## TOP 5a - (öffentliche Sitzung) MARKT BIBERBACH

### 2. Änderung des Flächennutzungsplanes im Parallelverfahren mit dem vorhabenbezogenen Bebauungsplan „PV-Freiflächenanlage Fl.-Nr. 602/1 Biberbach“

**20 Amprion GmbH, Schreiben vom 10.11.2023**

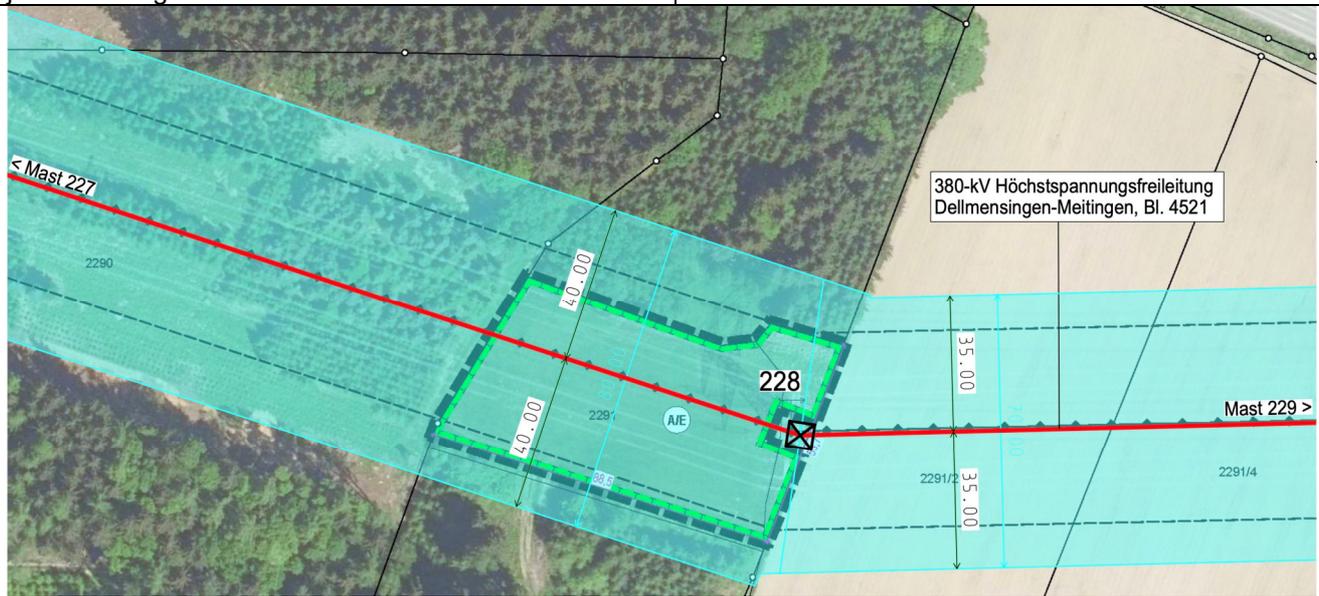
<b>Stellungnahme</b>	<b>Würdigung u. Beschluss des Marktgemeinderates</b>
<p>im Geltungsbereich der o. g. Bauleitplanungen verlaufen keine Höchstspannungsleitungen von Amprion. Gleiches gilt auch für die externe Kompensationsmaßnahme „Plangebiet 3“.</p> <p>Über die Kompensationsmaßnahmen „Plangebiet 2“ verläuft im Schutzstreifen die im Betreff genannte Höchstspannungsfreileitung von Amprion.</p> <p>Die Leitungsführung mit Leitungsmittellinie, Maststandorten und Schutzstreifengrenzen haben wir in dem beigefügten Kartenausschnitt im Maßstab 1 : 1000, Stand 26.09.2023, farbig ausgearbeitet. Wir weisen jedoch darauf hin, dass sich die tatsächliche</p>	<p>Die Stellungnahme wird zur Kenntnis genommen.</p> <p>Die in der Stellungnahme genannten Hinweise und Anregungen betreffen die Inhalte des parallel aufgestellten vorhabenbezogenen Bebauungsplanes Nr. 33 „PV-Freiflächenanlage Fl.-Nr. 602/1 Biberbach“, sodass an dieser Stelle auf die hierzu ergangene Abwägung verwiesen wird.</p>

Lage der Leitung ausschließlich aus der Örtlichkeit ergibt.

Mit der geplanten Ausweisung einer Ausgleichs- und Ersatzmaßnahme im Schutzstreifen der Freileitung können wir uns nicht einverstanden erklären.

Das Netz der Amprion dient der Versorgung der Allgemeinheit mit Elektrizität und hat das Ziel der Versorgungssicherheit sowie die weiteren Ziele des § 11 Abs. 1 EnWG zu wahren. Im Bereich des Schutzstreifens ist die Hauptnutzung die der Energieversorgung.

Für den sicheren Betrieb der Höchstspannungsfreileitung ist es erforderlich, die Flächen im Bereich des Schutzstreifens auch mit schweren Geräten in Anspruch zu nehmen. Die Zugänglichkeit zu den Masten und zur Leitung muss jederzeit möglich sein.
